PARC EOLIEN DE CHAMPEOLE

DOSSIER DE DEMANDE D'AUTORISATION ENVIRONNEMENTALE

PIECE - CHAMPEOLE_13_REPONSE DEMANDE DE COMPLETEUDE

**RAPPORT DE NON-RECEVABILITE CONCERNANT
UNE DEMANDE D'AUTORISATION ENVIRONNEMENTALE**

Carte 12 : Plan de masse du projet

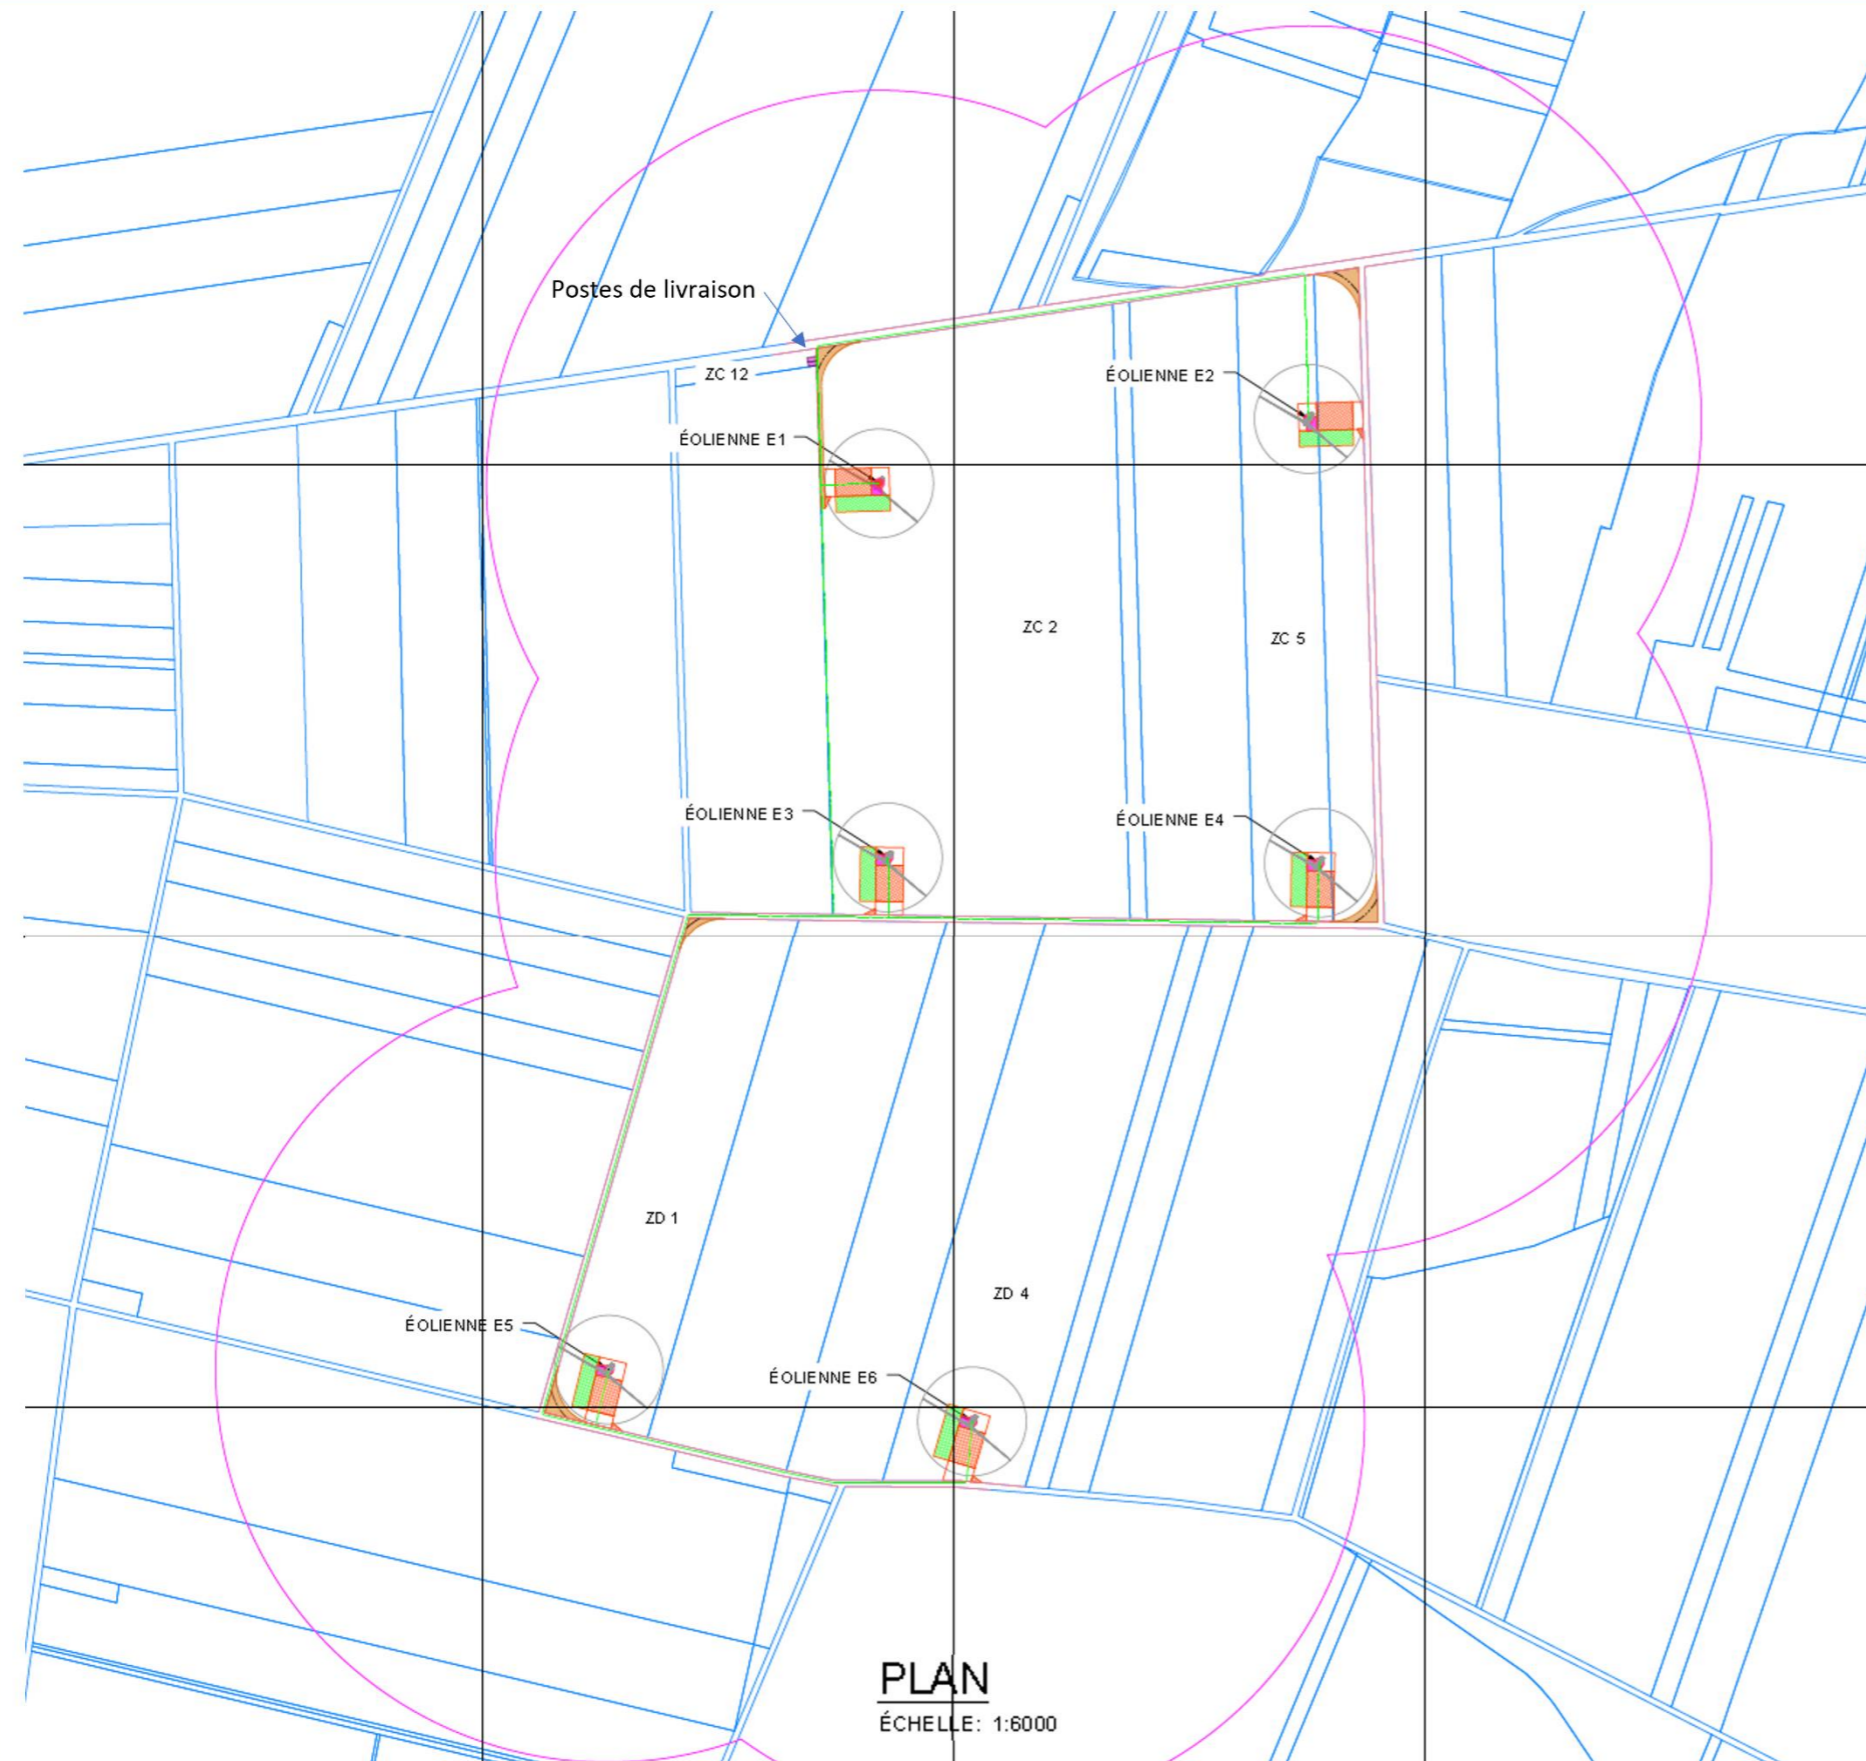
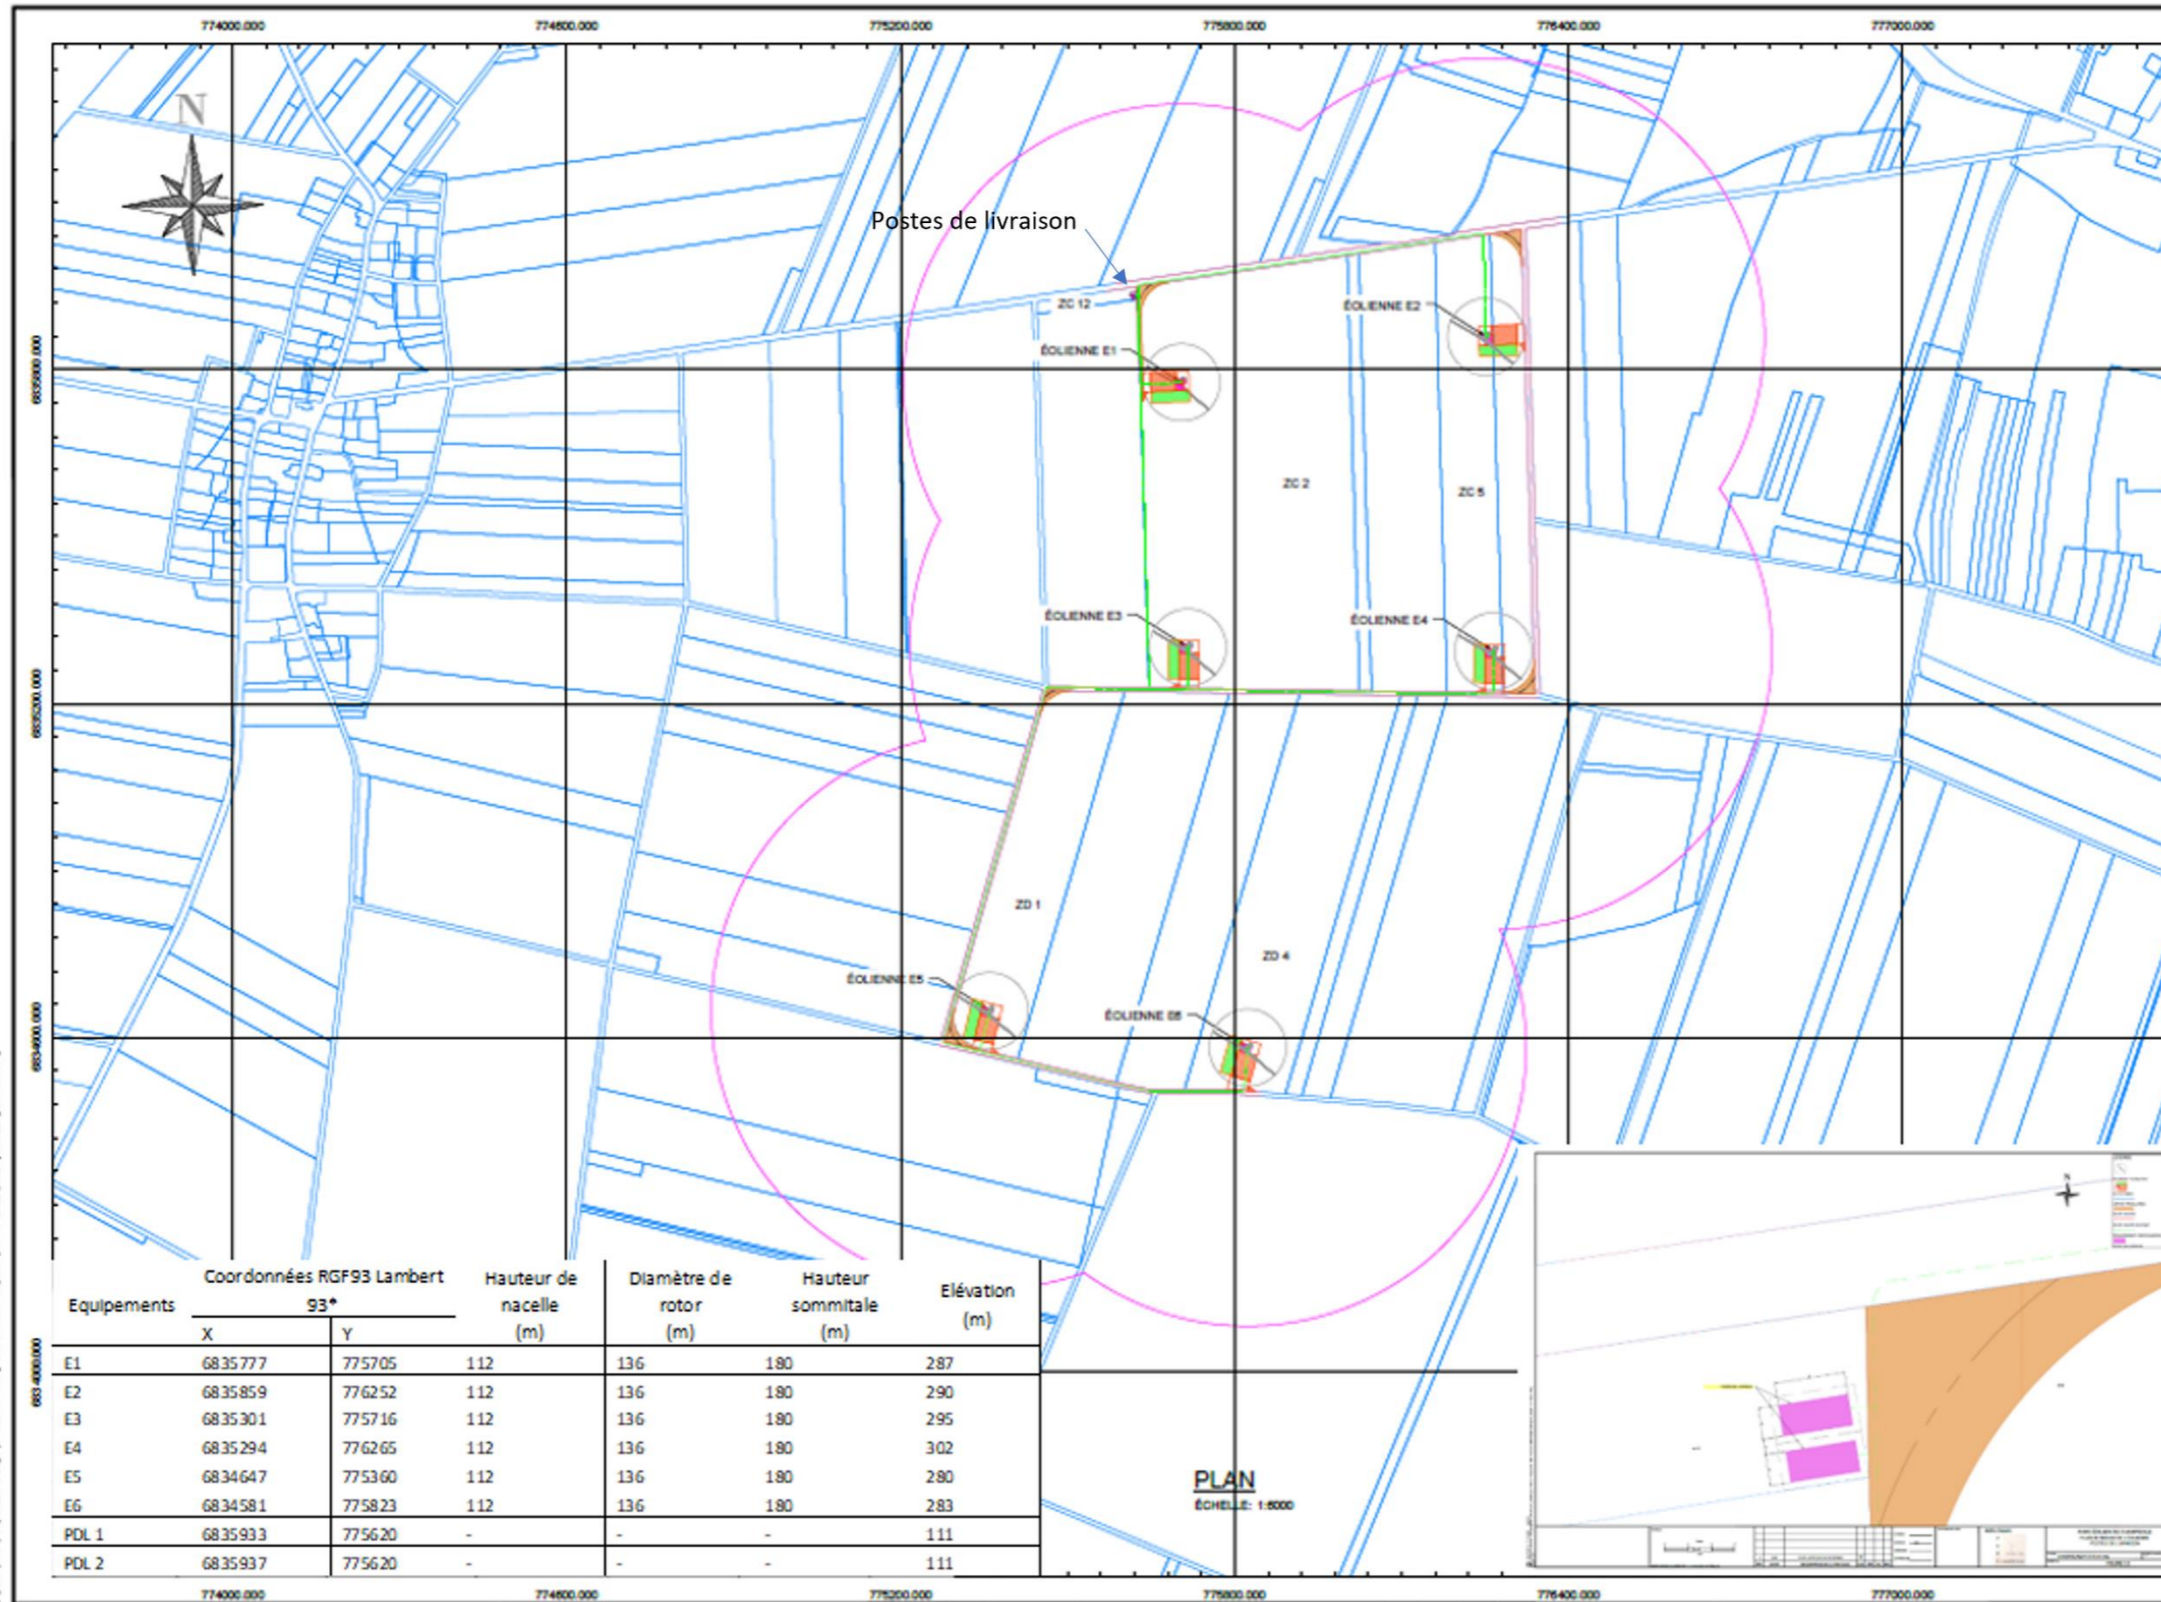
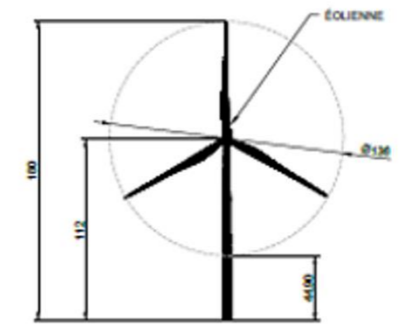
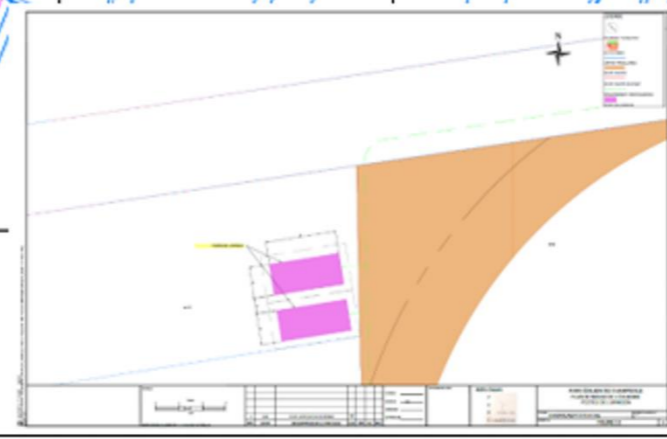
Urbanisme	<ul style="list-style-type: none"> ➤ Compléter la cartographie en faisant figurer les 2 postes de livraison (un seul poste de livraison est matérialisé). ➤ Modifier dans le dossier : <ul style="list-style-type: none"> • la situation géographique de ce projet éolien présent sur la commune de CHAMPFLEURY et non pas sur la commune de PLANCY L'ABBAYE • la situation administrative concerne la Communauté de communes Seine et Aube et non pas la Communauté urbaine du Grand Reims

Conformément à la demande d'amélioration, les pages suivantes présentent deux cartographies incluant :

- Les équipements du projet :
 - Éoliennes et leurs plateformes en phase projet et exploitation ;
 - Les chemins d'accès ;
 - Les **deux postes de livraison** ;
- Les numéros de parcelles où sont projetés les équipements du projet.

La Carte 12 présente le projet dans sa globalité, tandis que la Carte 13 permet de zoomer sur les deux postes de livraison situés sur la parcelle ZC12 au Nord-Ouest du projet.

Ces deux cartes sont désormais présentes dans l'étude d'impact et l'étude de dangers.
